23. Änderung des Flächennutzungsplanes Verbandsgemeinde Montabaur

**für den Bereich des Bebauungsplanes
„Solarpark Dielkopf“ der Ortsgemeinde Stahlhofen**

Nach Einschätzung der Verbandsgemeinde wesentliche,
bereits vorliegende umweltbezogene Stellungnahmen
i. S. d. § 3 Abs. 2 S. 1 BauGB

AT/Vh-Bez.:		Kein aktiver Auftrag	AT/Vh-Nr.:	Kein aktiver Auftrag
TI NL	Südwest			
PTI	Trier			
ONB	Montabaur		AsB	1
Bemerkung:			Sicht	Lageplan
VsB				
Name	T NL SW PTI 14 K PPB *Bart		Maßstab	1:1000
Datum	30.06.2025		Blatt	1

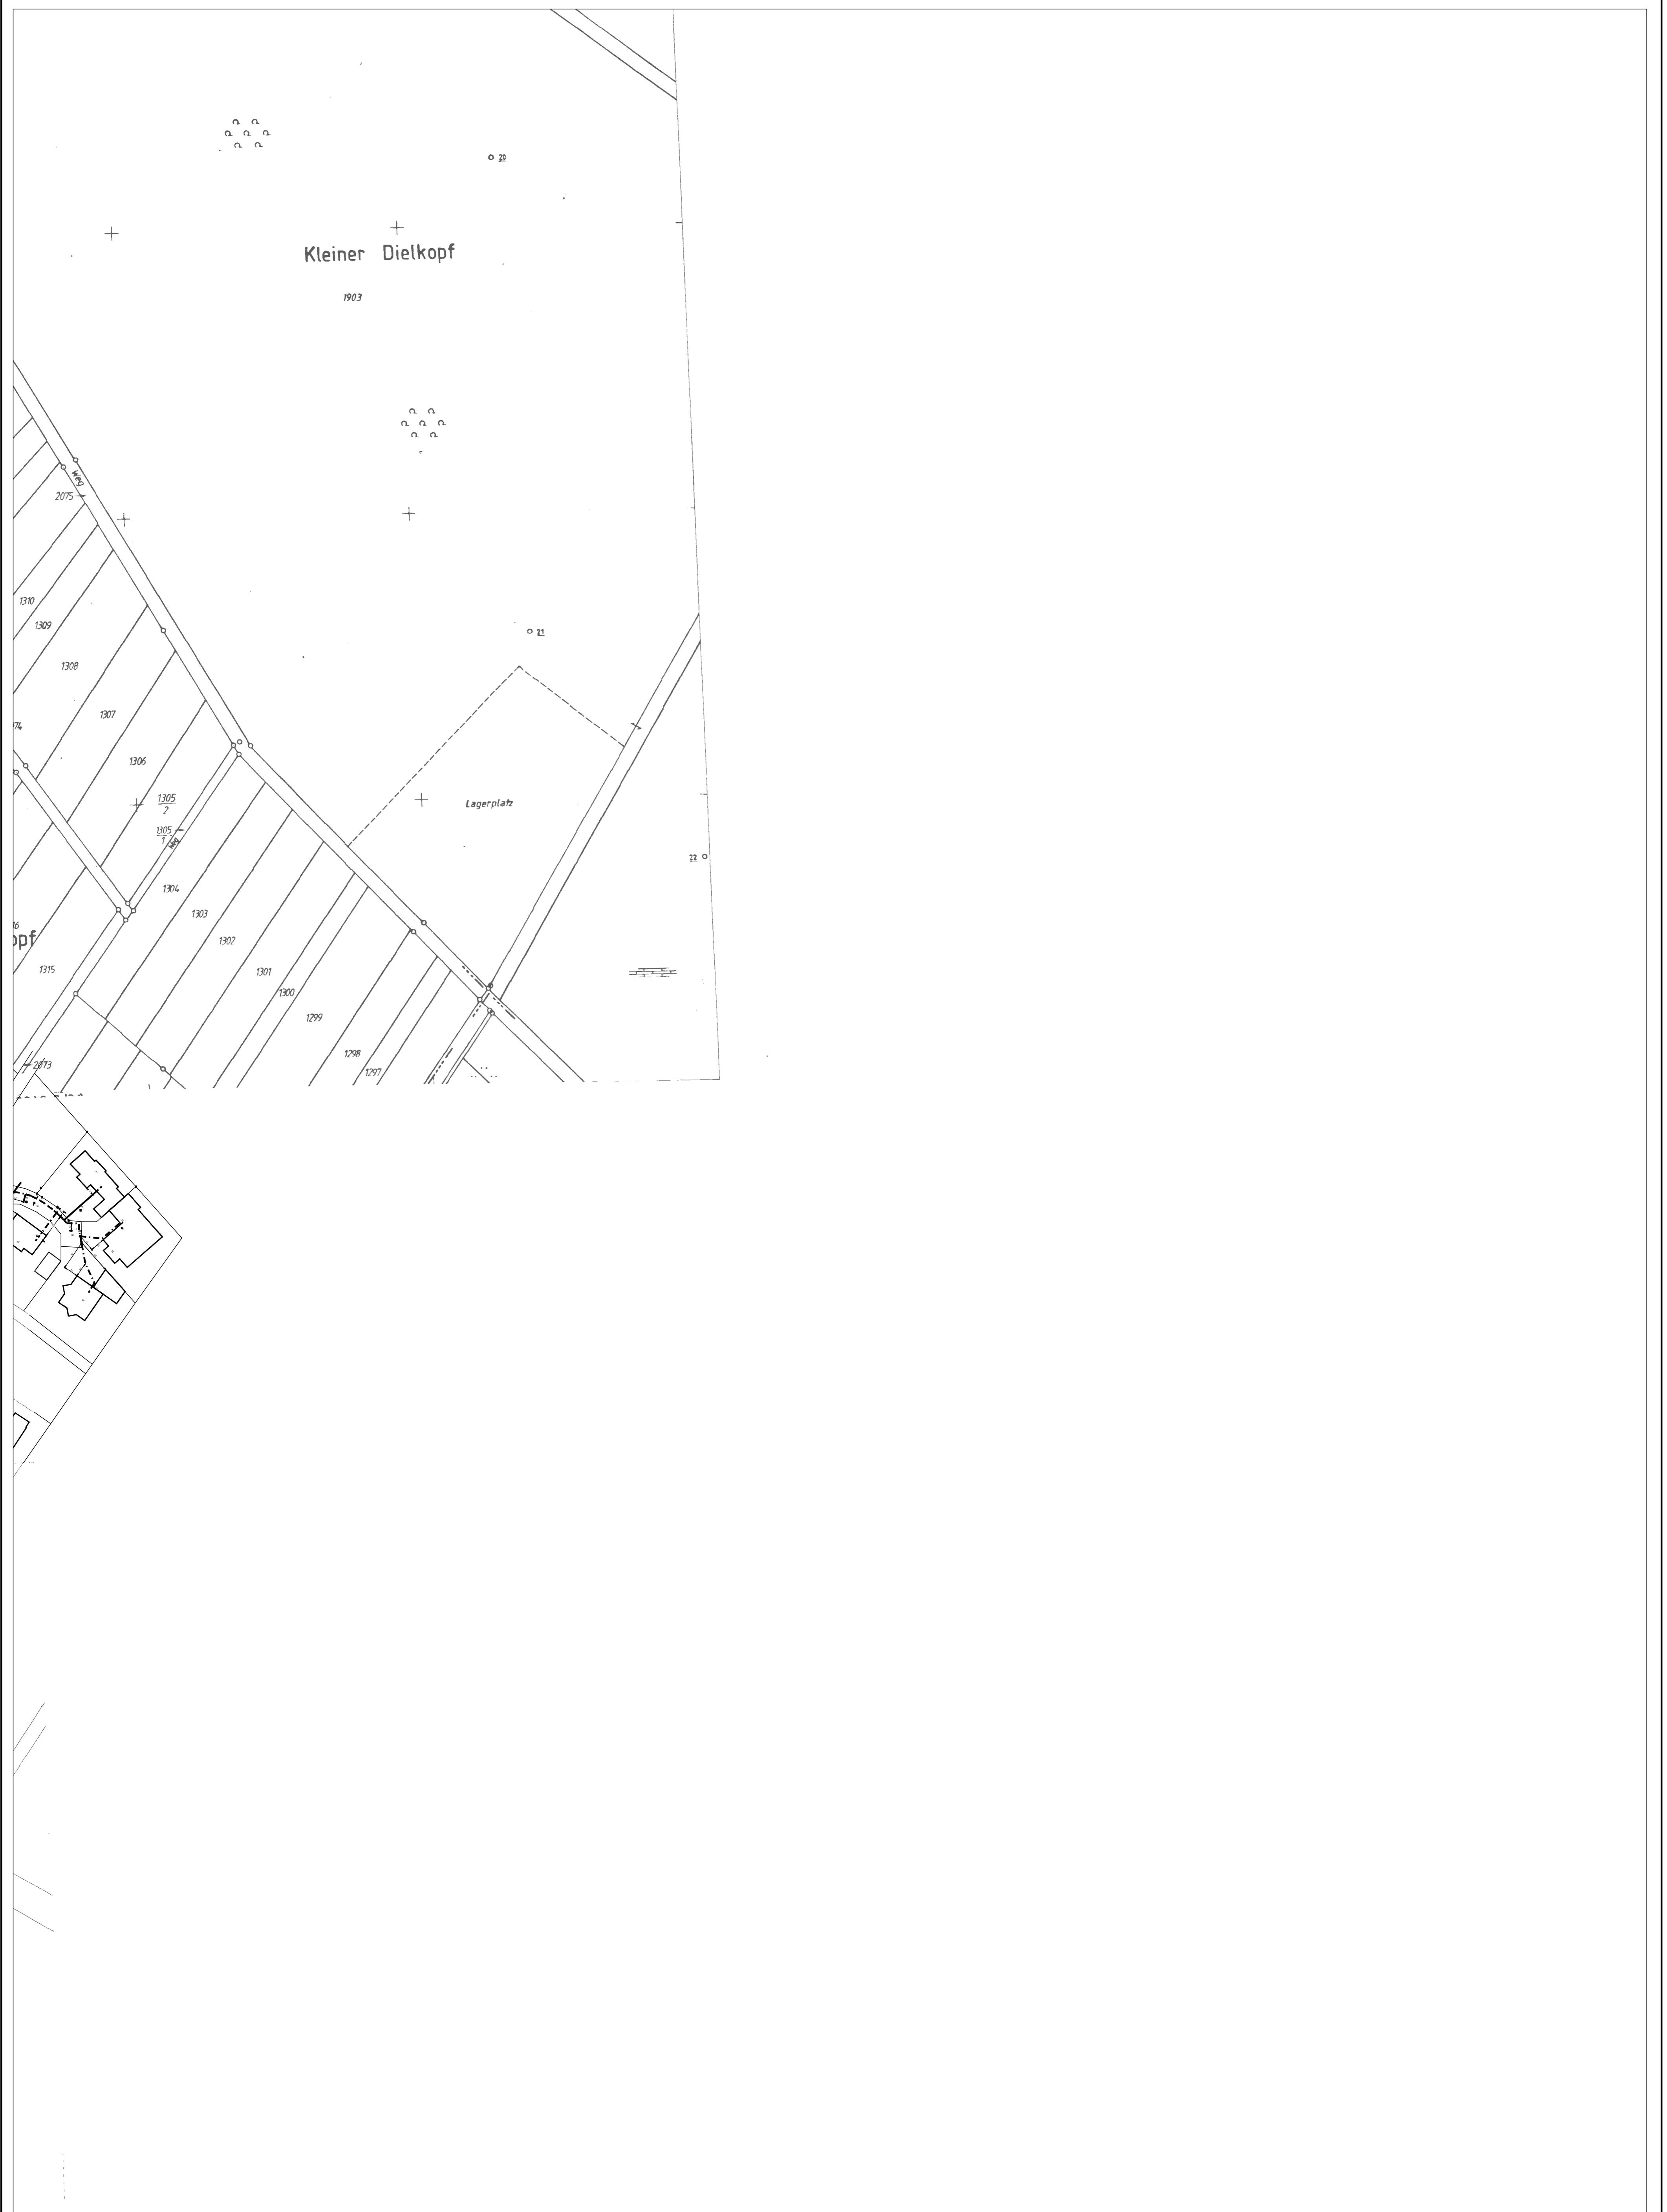
Im Planbereich/in den Planbereichen befinden sich Telekommunikationslinien der Telekom, die aus dem beigefügten Plan/den beigefügten Plänen ersichtlich sind. Es kann sich dabei teilweise um mehrzügige Kabelformstein-, Schutzrohr- bzw. Erdkabelanlagen handeln. Unsere unterirdischen Kabelanlagen wurden im Ortsbereich in einer Regeltiefe von 0,6 m und außerhalb des Ortsbereiches in einer Regeltiefe von 0,8 m verlegt. Wir weisen darauf hin, daß die Gültigkeit dieser Pläne auf einen Zeitraum von 30 Tagen ab dem im Schriftfeld des Planes angegebenen Datum begrenzt ist. Aktuelle Pläne erhalten Sie über unsere Planauskunft: planauskunft.mitte@telekom.de. Es besteht auch die Möglichkeit unsere Trassenpläne online abzurufen. Hierfür ist zunächst die Registrierung unter <https://trassenkundendienst.kabel.telekom.de> erforderlich.

In Teilbereichen Ihres Planbereiches/Ihrer Planbereiche befinden sich möglicherweise Bleimantelkabel. Sollten im Zuge der Bauarbeiten Telekomkabel freigelegt werden, so bitten wir Sie den u.g. Ansprechpartner sofort zu verständigen damit die erforderlichen Prüf- und ggf. notwendigen Austauschmaßnahmen umgehend ergriffen werden können.

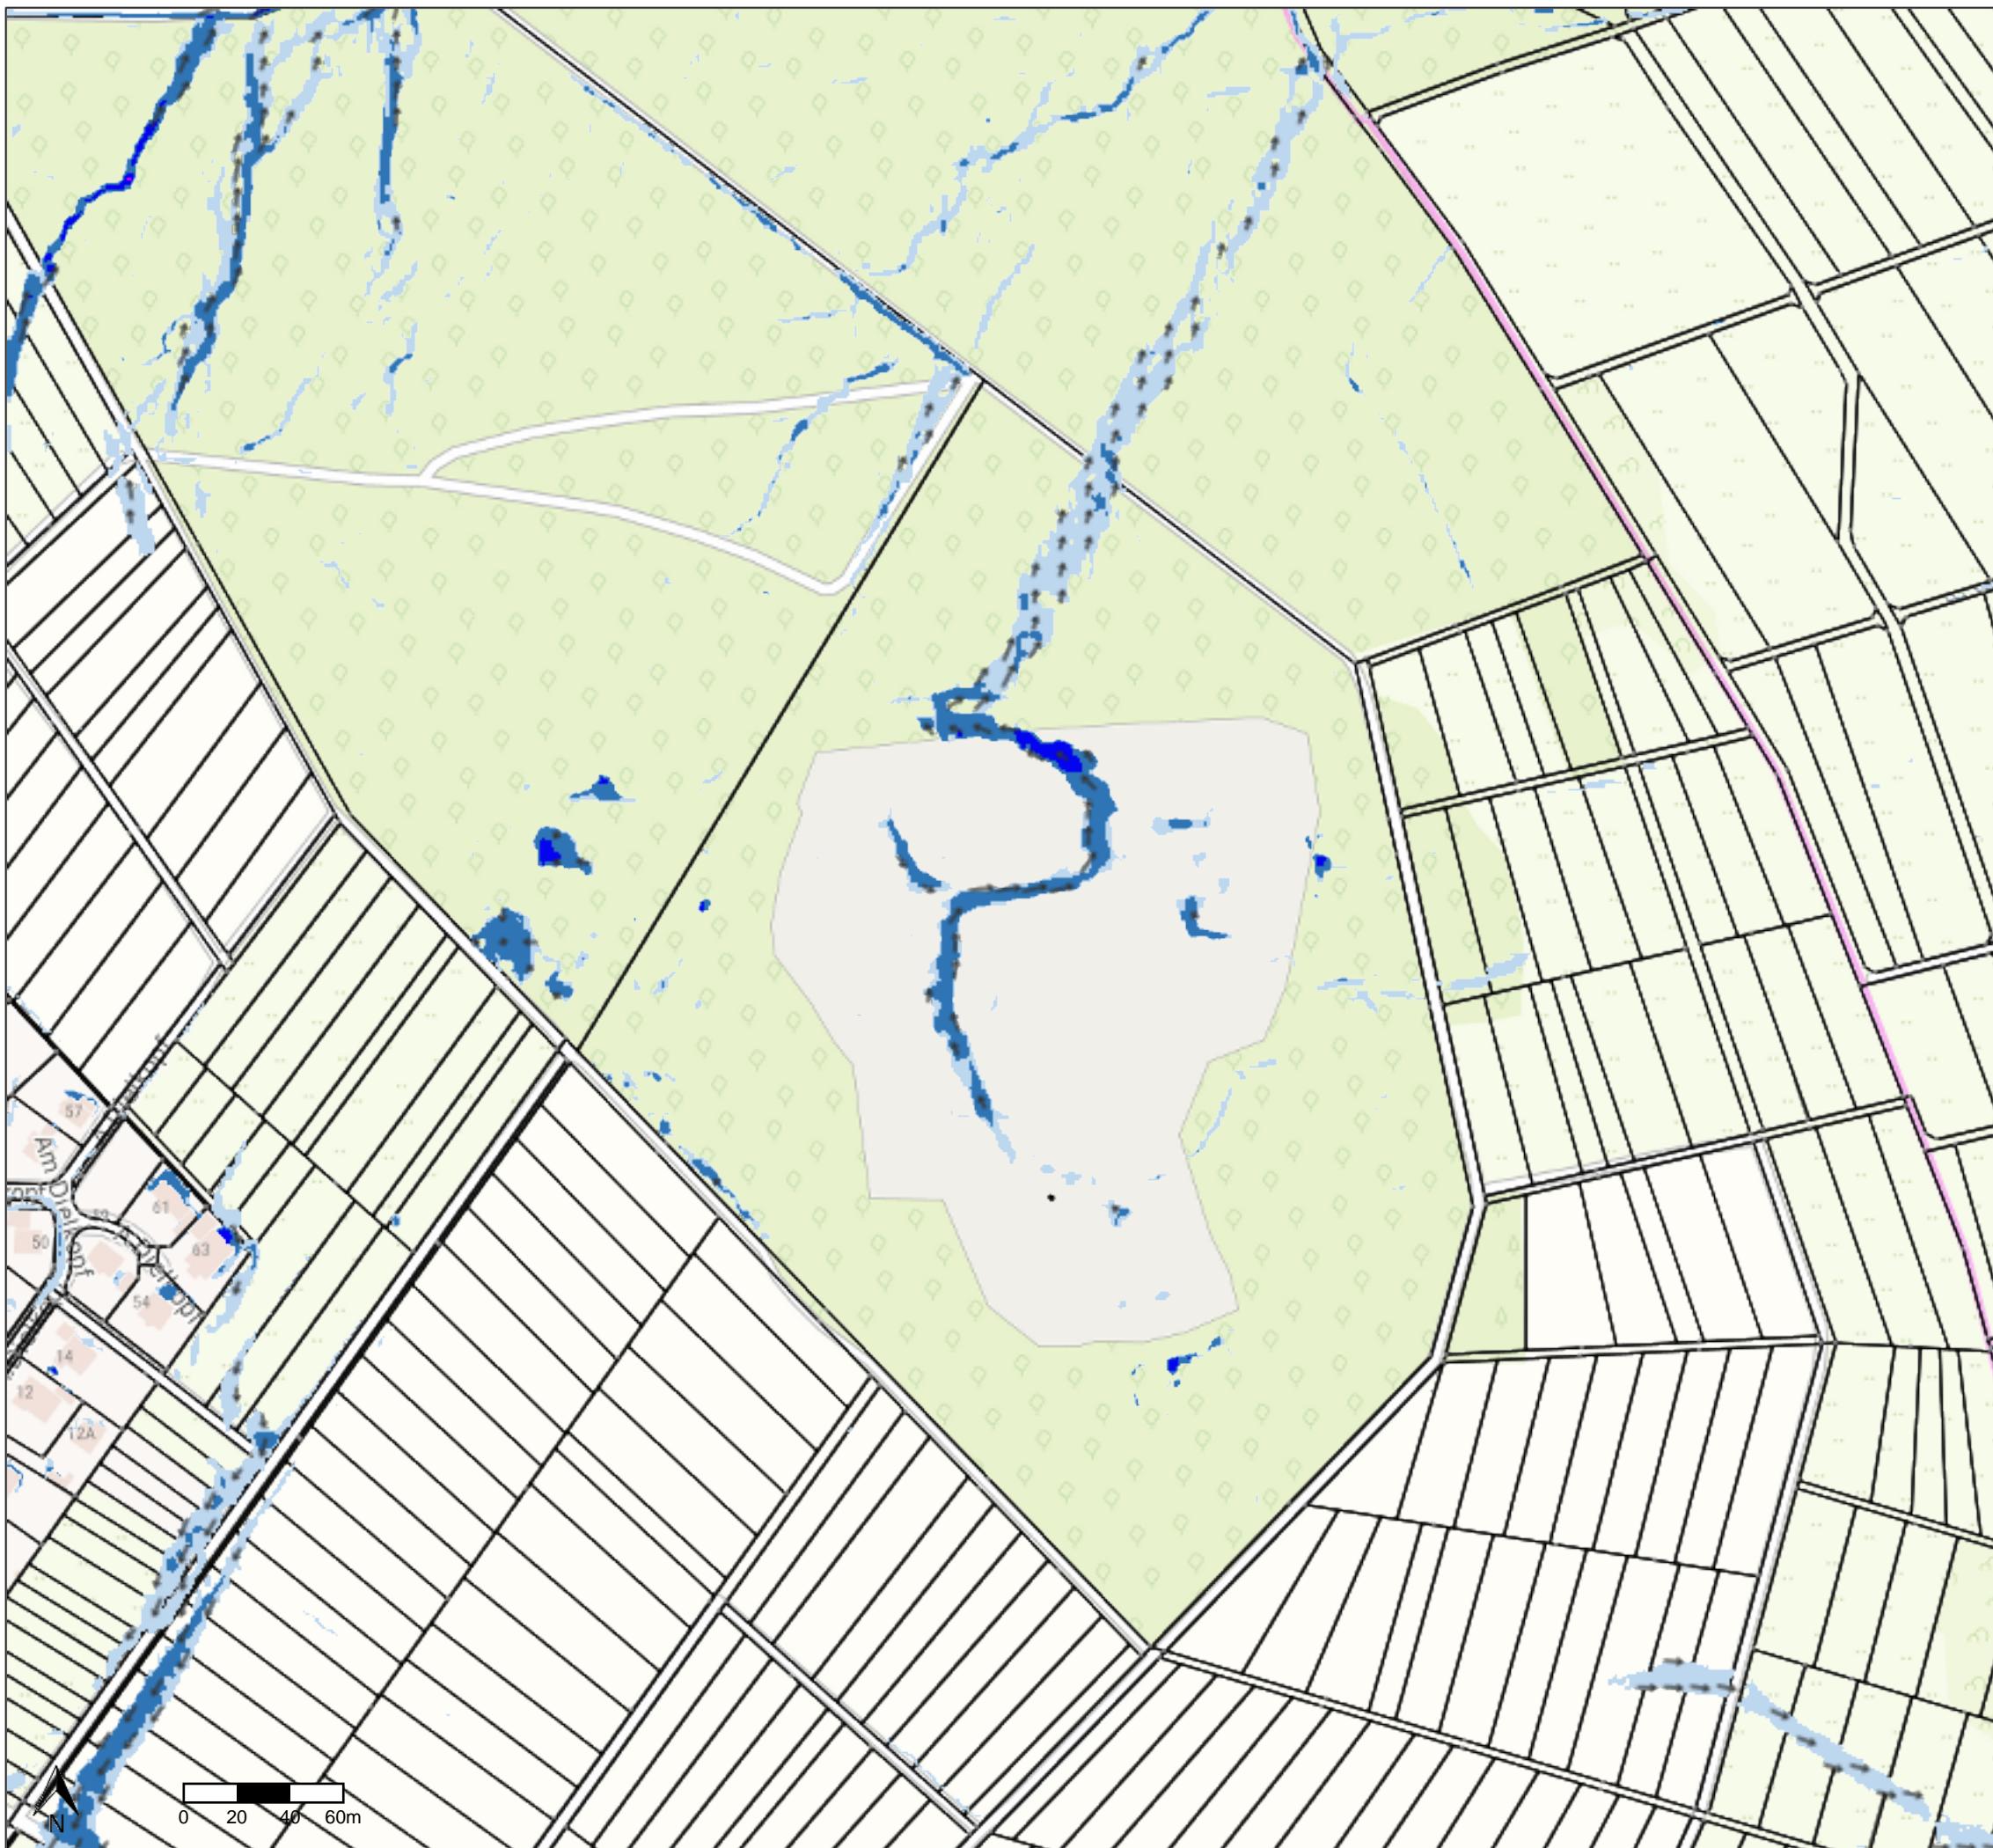
Das Plangebiet liegt im potentiellen Überflutungsbereich bei Starkregen. Wir legen als Ergänzung einen aktuellen Auszug aus der Sturzflutgefahrenkarte bei. Für die künftige Nutzung empfehlen wir daher in diesem Bereich eine entsprechend angepasste Bauweise.

Übersichtskarte (© NavLog/GeoBasis-DE / BKG 2020 / geoGLIS OHG (p) by Intergraph

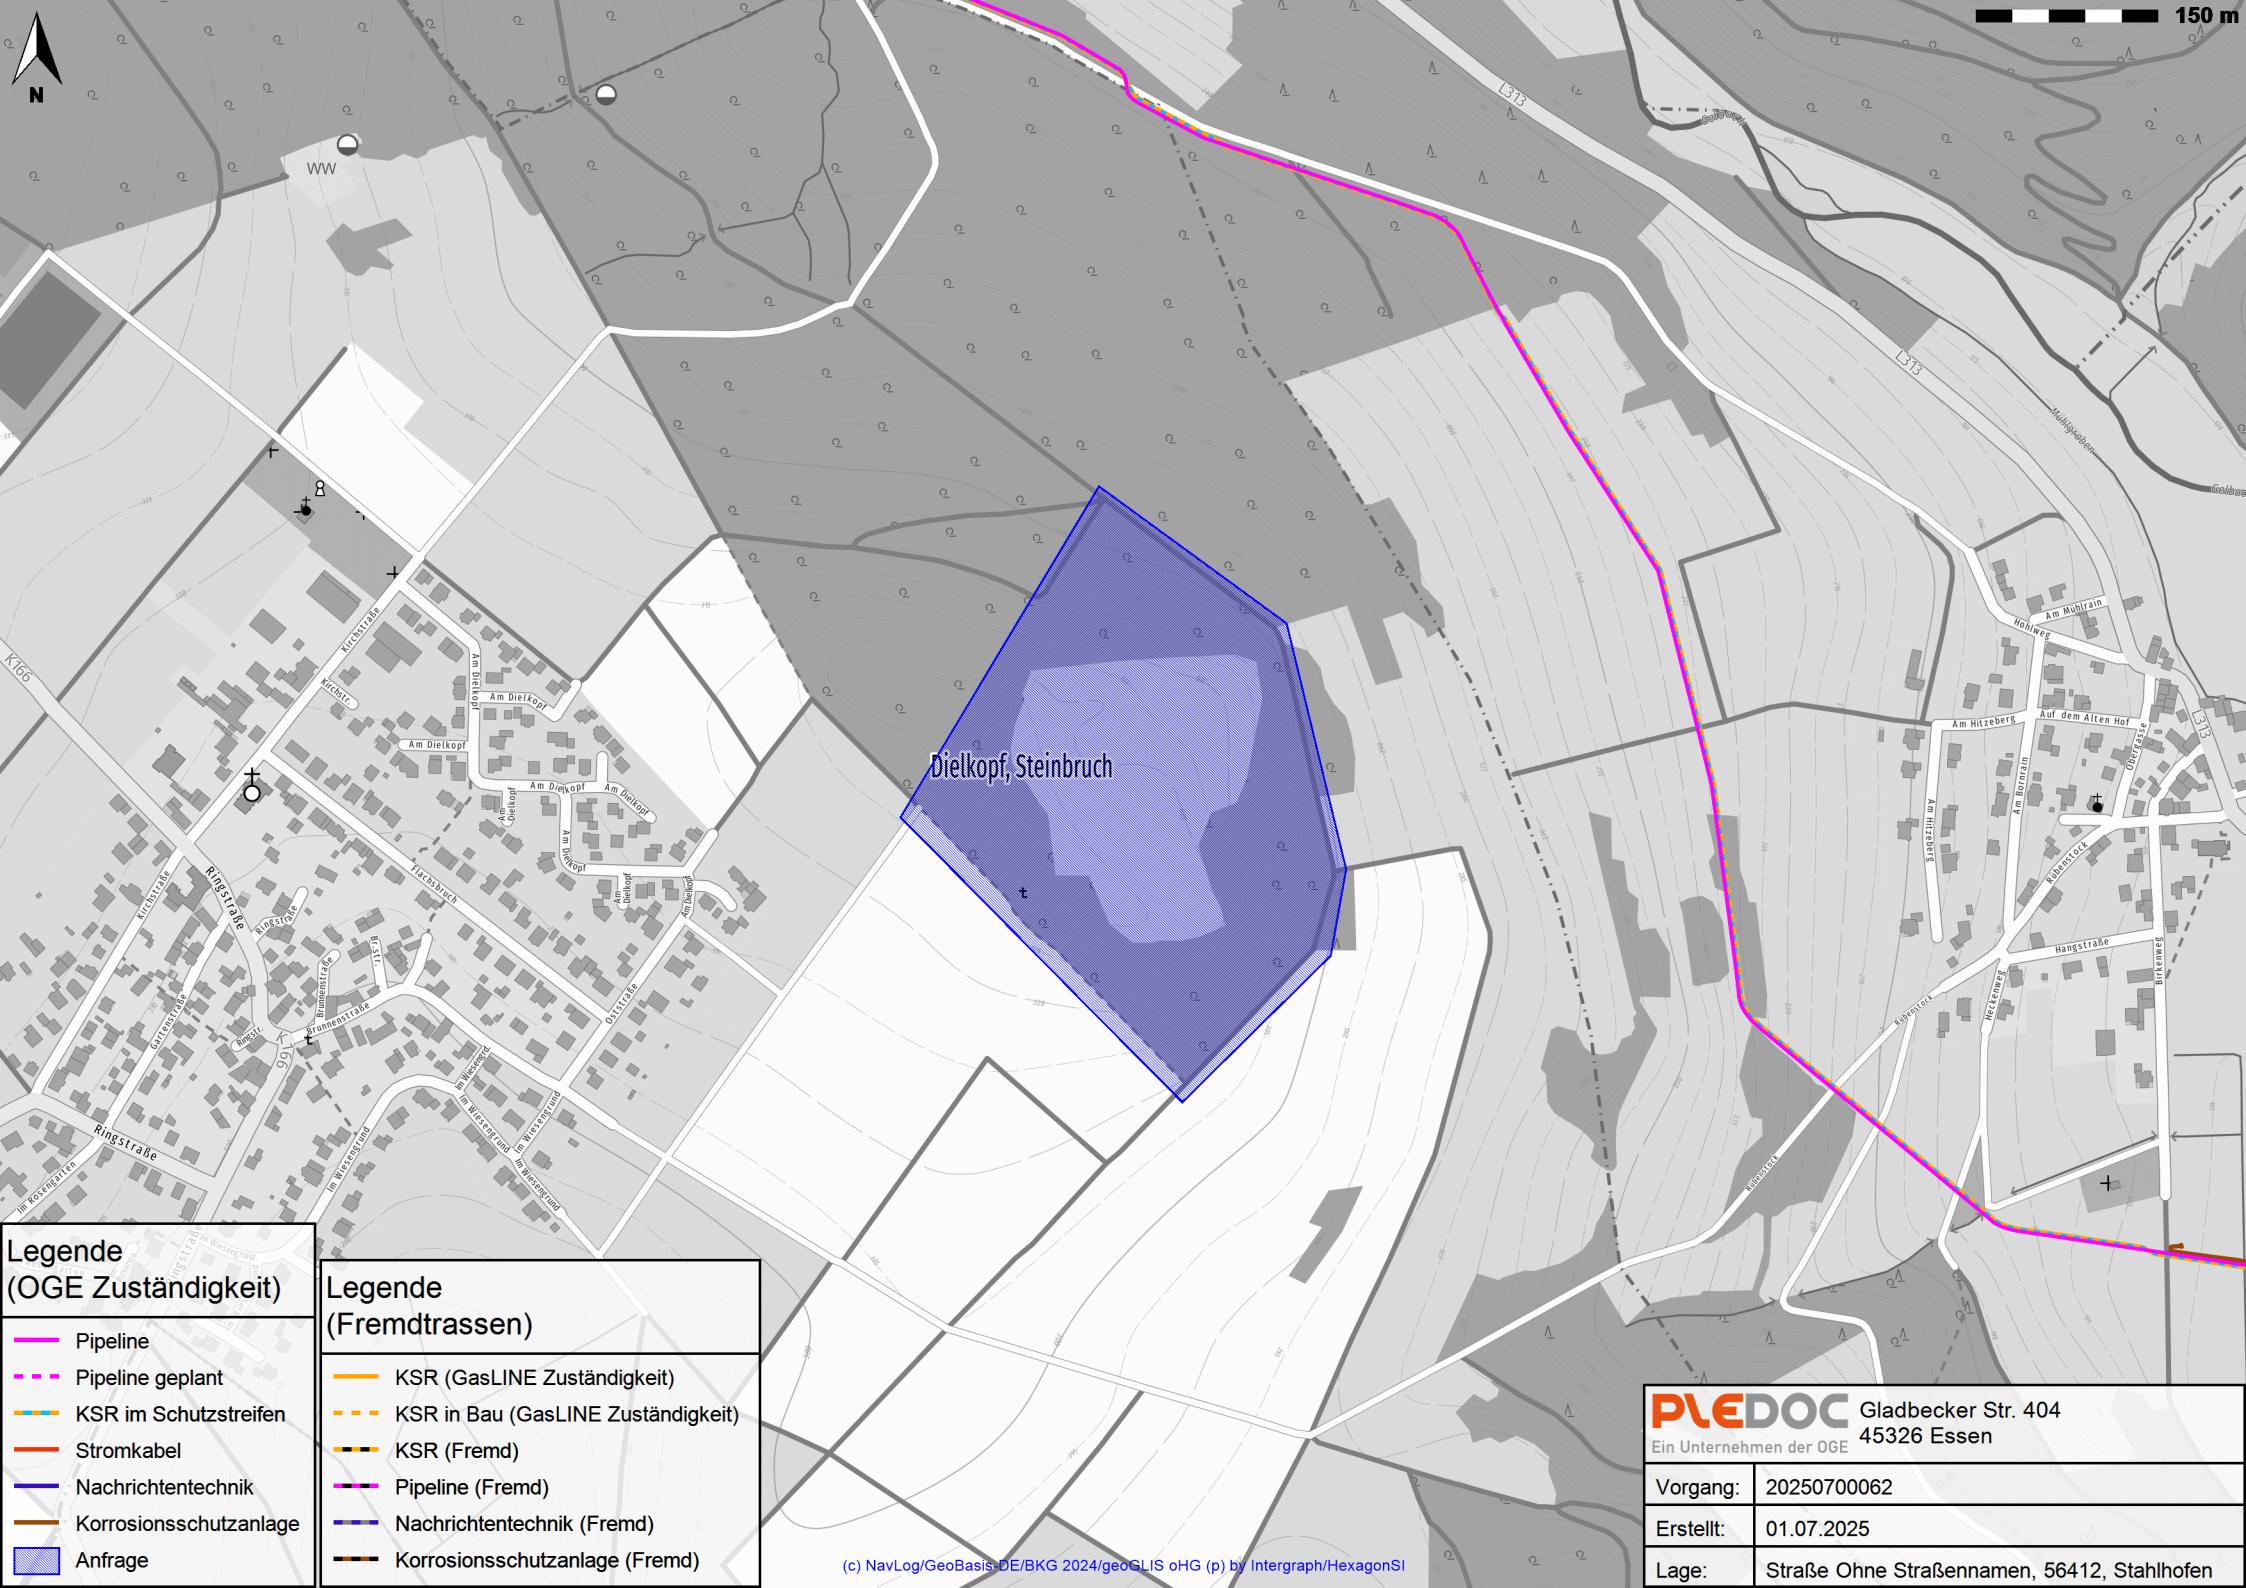
Wir weisen darauf hin, dass durch die Festsetzung planexterner Ausgleichsflächen eine Betroffenheit von uns verwalteter Versorgungseinrichtungen nicht auszuschließen ist. Wir bitten um Mitteilung der planexternen Flächen bzw. um weitere Beteiligung an diesem Verfahren.

Maßgeblich für unsere Auskunft ist der im Übersichtsplan markierte Bereich. Dort dargestellte Leitungsverläufe dienen nur zur groben Übersicht.
